Commune d'Etterbeek
Service Aménagement du
Territoire – Urbanisme
Avenue des Casernes, 31/1
B - 1040 BRUXELLES

ETTERBEEK. Avenue de la Chasse, 114 - Rue Colonel Van Gele, 132
(= zone de protection de la Maison classée Art Nouveau située
Avenue de la Chasse 141)
DEMANDE DE PERMIS D'URBANISME : remplacer les menuiseries
(châssis et portes) au rez-de-chaussée d'un immeuble d'angle
Demande de la Commune du: 19/12/2024

Avis de la CRMS

Façades à rue du rez-de-chaussée. Situation projetée. Image tirée du dossier de demande

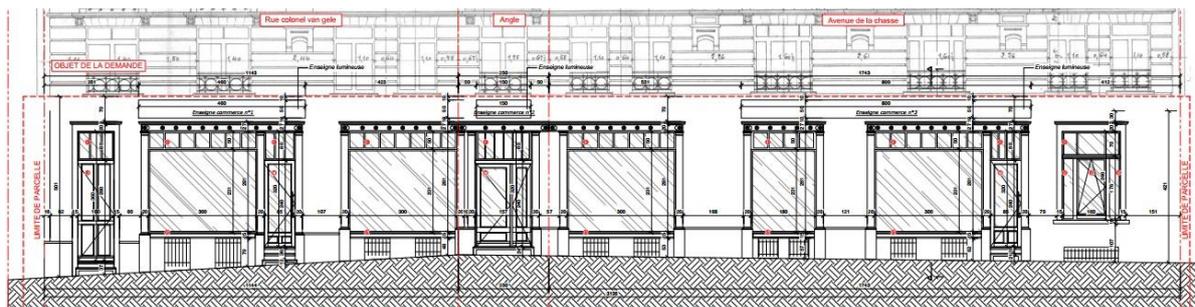
La demande de permis prévoit le remplacement des menuiseries du rez-de-chaussée avec l'installation de nouveaux châssis en bois de teinte blanche, comportant des petits-bois dans les impostes, ainsi que la pose de trois nouvelles portes en bois : vitrées pour les accès aux commerces et pleines pour l'accès aux logements. Le projet inclut également la pose de trois nouvelles enseignes lumineuses au-dessus des devantures et de la porte d'angle.

Le projet fait, ici encore, disparaître les caractéristiques des anciennes devantures, qualitatives, qui participaient à l'environnement Eclectique/Art Nouveau de qualité des bâtiments de l'alignement. Il s'agit là d'un appauvrissement supplémentaire des façades, déjà malmenées (cf. question supra sur la régularité de la façade aux étages). L'impact de ces pertes est d'autant plus significatif en raison de la localisation du bien, en face d'une maison classée, et de la forte visibilité du bâtiment (bâtiment d'angle, avec un grand développement de façades).

La CRMS demande de revoir le projet dans le respect de la qualité de la composition originelle (situation de droit ?) de l'ensemble de la façade et du niveau de détail qui y contribue. Pour les menuiseries, par exemple, il s'agit de respecter les dessins, mais aussi de choisir des profils moulurés, des sections fines, tant pour les cadres que pour les petits-bois. En outre, il convient de décaper le soubassement et les encadrements en pierre bleue ainsi que les linteaux métalliques des devantures, actuellement revêtus d'une peinture uniforme gris foncé, inesthétique, en maintenant les détails existants.

Concernant les enseignes lumineuses prévues, la CRMS demande que celle prévue du côté de l'Avenue de la Chasse soit limitée en largeur à la plus grande vitrine et à la porte (comme l'est celle prévue du côté de la rue Colonel Van Gele), et de se conformer aux prescriptions du RRU.

Façades à rue. Situation « existante ». Image tirée du dossier de demande

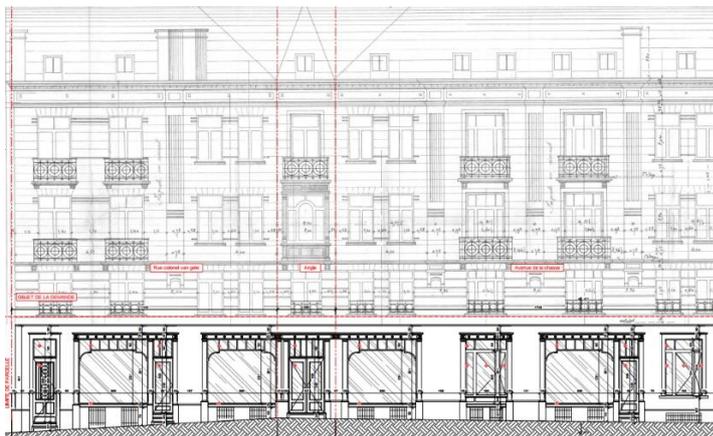
La CRMS observe que l'élévation intitulée « situation existante », ne correspond pas à la situation de fait, mais semble l'illustration d'une situation plus ancienne (réalisée comme telle ?), modifiée depuis :

- la façade de l'immeuble ne comporte plus les châssis d'origine. Aux étages, il s'agit de châssis en PVC de faible qualité ;
- le traitement de finition de façade a disparu : pilastres à cannelures, traitement à bossage ou à faux-joints... ;
- au +3, le garde-corps ouvragé et la porte vitrée sur l'angle ont disparu ;
- les soubassements et encadrements de devanture ont été peints en gris foncé ;
- ...

Une clarification doit être apportée quant à la régularité de la situation de fait, de l'ensemble de la façade, y compris aux étages, qui a manifestement déjà été banalisée par diverses campagnes de travaux.
